« J'agis pour ma ville ! »

AVIS CONSULTATIF : Comité consultatif « sécurisation de l'avenue Charles De Gaulle »

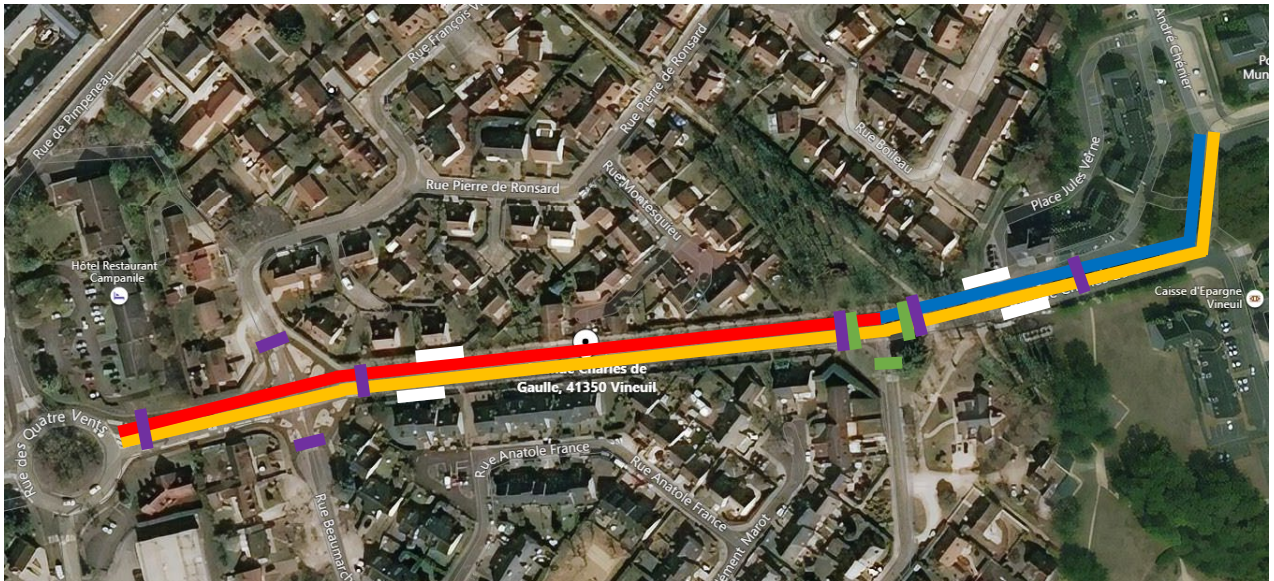
- **Renforcer, dans la mesure du possible, la présence de la police municipale sur l'avenue, tant pour prévenir les excès de vitesse que les refus de priorité et autres incivilités.**

- **Expérimenter à court terme :**
 - **Une réduction visuelle de la chaussée sur l'ensemble de l'avenue à l'aide de marquages temporaires (en jaune).**

- **Un marquage au sol temporaire aux abords des passages piétons, au moins au niveau du carrefour avec la rue Paul Verlaine (en vert), sinon à tous (en vert et violet).**

- **A long terme, à l'occasion de la réfection de la chaussée et si les expérimentations concernées se montrent efficaces :**
 - **Réaliser une réduction visuelle permanente de la chaussée sur les zones 1 à 4 de l'avenue (en rouge).**

- **Réaliser un enrobé aux couleurs et marquages spécifiques sur les zones 5 à 7 de l'avenue (en bleu).**
 - **Réaliser des marquages permanents aux abords des passages piétons, tant à destination des automobilistes que des piétons (en vert et violet, identiques au modèle précédent).**

- **Réaliser des ilots centraux au niveau des passages piétons traversant l'avenue (en violet).**
 - **Rallonger les arrêts de bus pour permettre un rangement plus aisé (en blanc).**

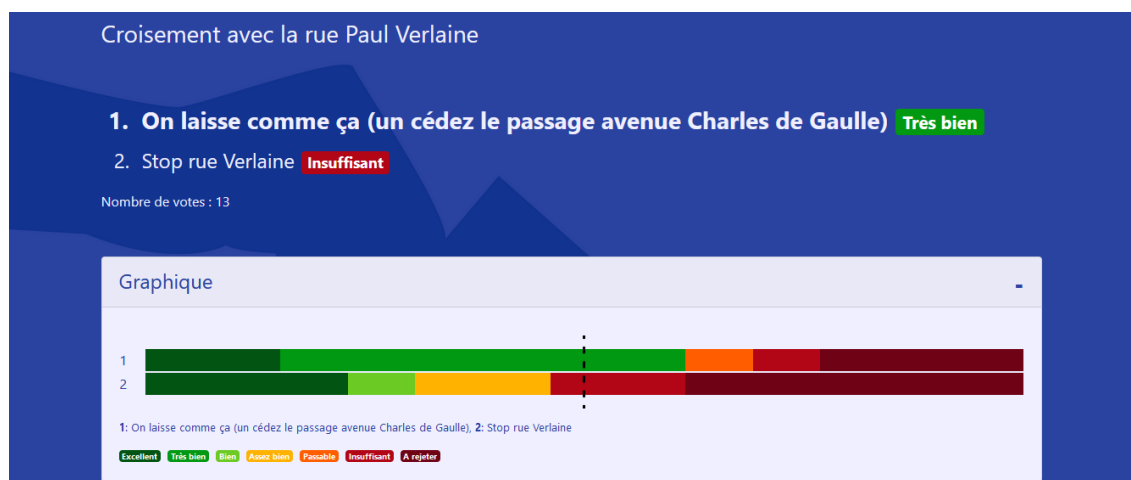
- Dans le cas où la mairie prévoit des changements profonds concernant l'avenue, commissionner un cabinet d'étude qui se saisirait de l'ensemble des problématiques identifiées par le comité (sécurisation, circulation de tous les usagers, pollutions diverses, embellissement et signalisation).
- Créer un rond-point au niveau du carrefour avec les rues Beaumarchais et Ronsard (en violet), ou alors créer un changement de priorité au bénéfice de l'avenue Charles De Gaulle, via la mise en place d'un stop (en rouge).

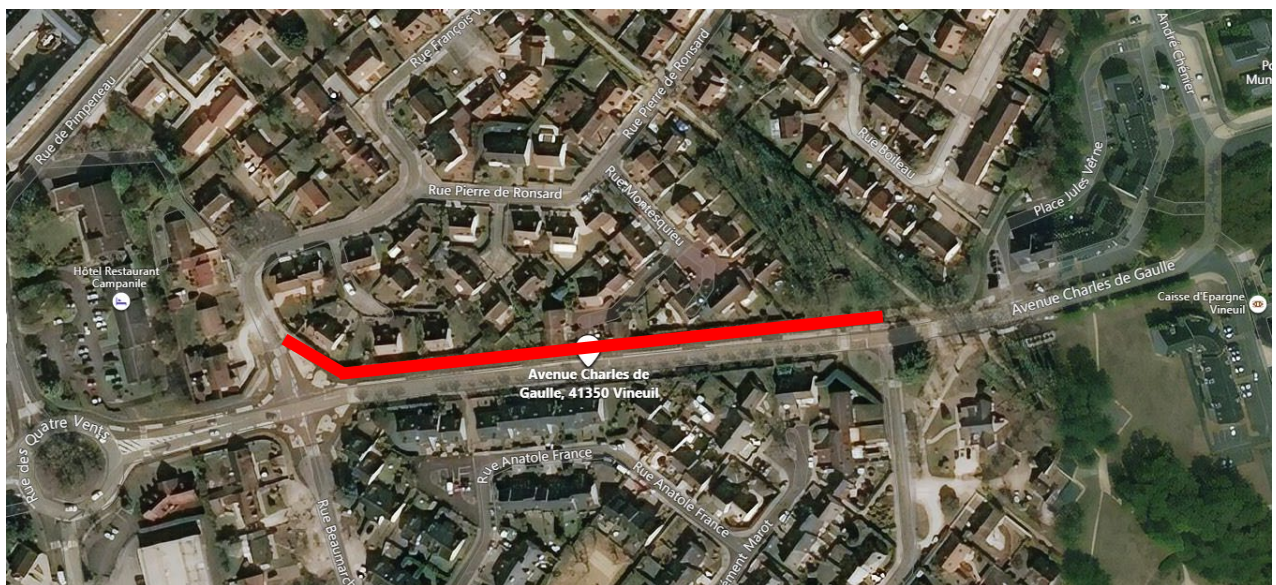
- Conserver les cédez le passage actuels au niveau du carrefour avec la rue Paul Verlaine.

- Abolir la priorité à droite au niveau des carrefours avec les rues Alfred de Vigny et André Chénier et placer sur ces deux rues des cédez-le-passage (en bleu).

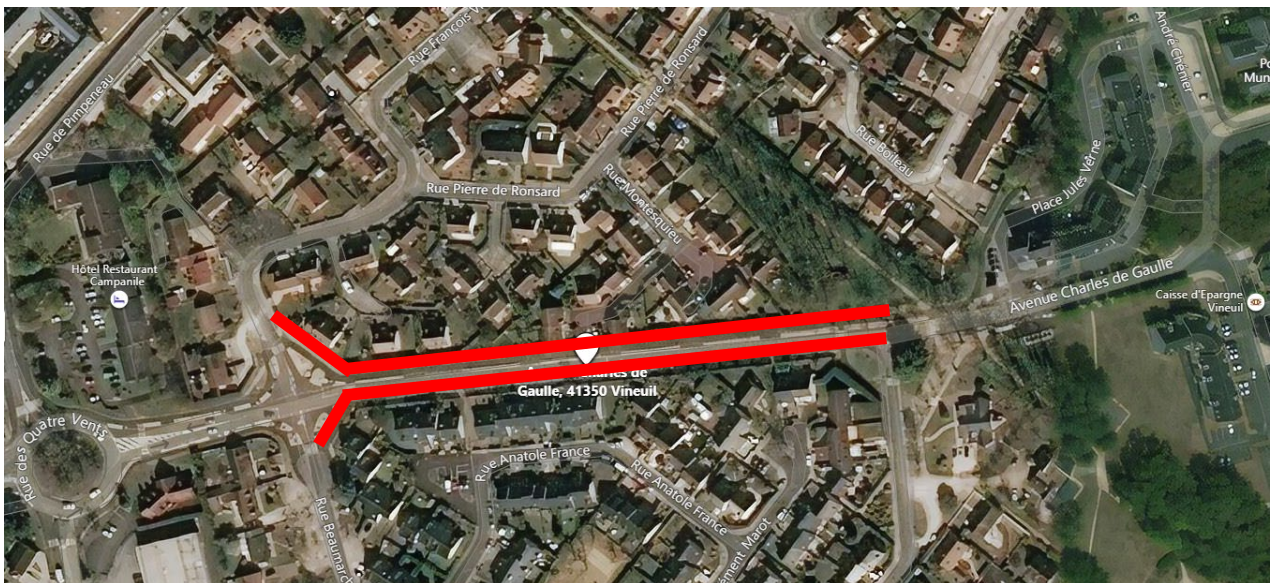
- **Commissionner les services techniques pour une étude (via un benchmark) des solutions possibles pour atténuer les nuisances sonores.**
- **Créer, selon les résultats de l'étude, des claustras végétalisés le long de la zone 4 qui permettrait de minimiser les nuisances sonores, tout en ayant un certain apport esthétique (en rouge).**

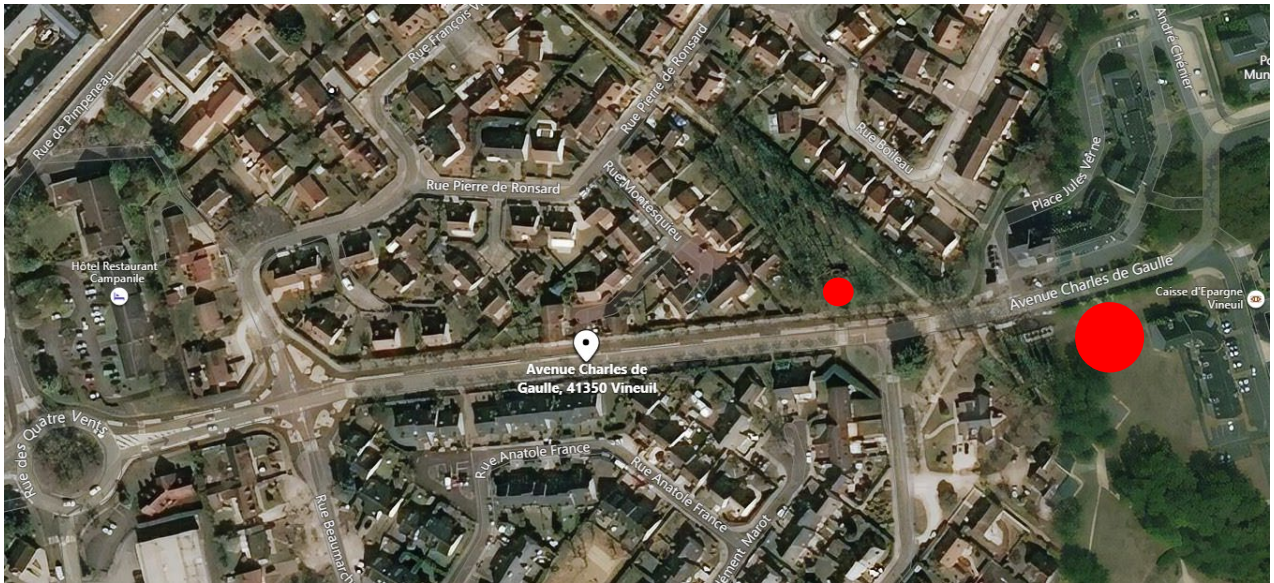
- Créer une signalisation destinée à sensibiliser les usagers, particulièrement au niveau de l'espace vert situé entre la rue Paul Verlaine et l'avenue Charles De Gaulle (en rouge).
- Avertir la police municipale (si ce n'est déjà fait) de ces infractions particulières afin qu'ils agissent contre ces cas lors de leur passage dans la zone.

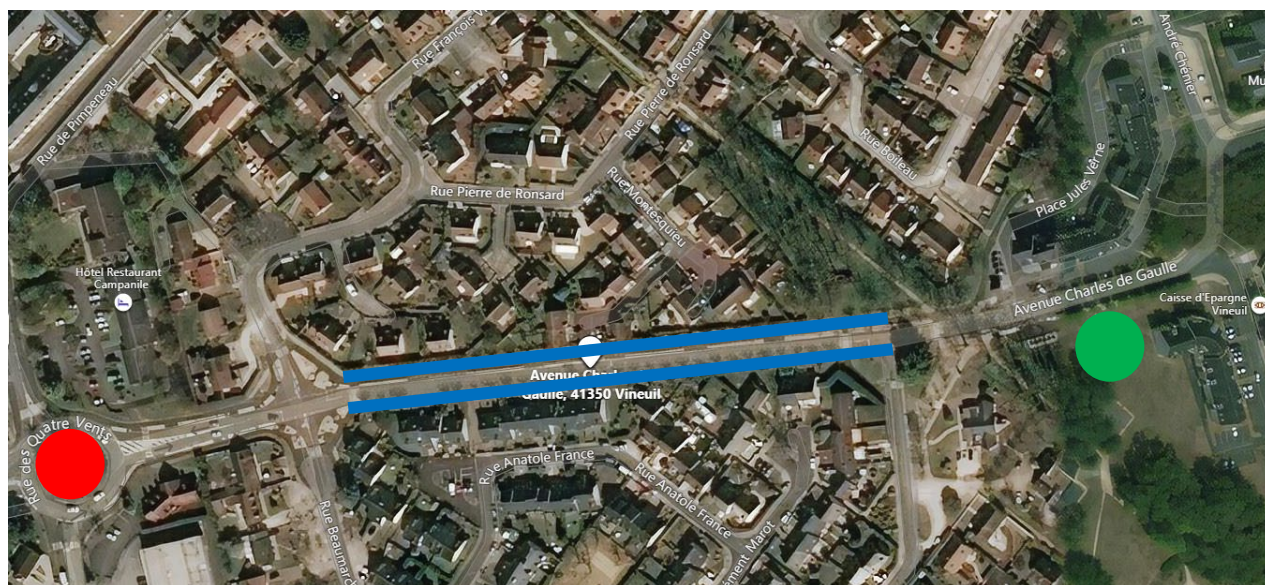
- **Améliorer l'aspect esthétique du rond-point Anna Politkovskaïa (en rouge).**

- Créer une jachère fleurie au niveau de l'espace vert entre la rue Paul Verlaine et l'avenue Charles De Gaulle (en vert).
- Proposer aux riverains, avec l'aide de la mairie, de fleurir leur bordure le long de la zone 4 (en bleu).
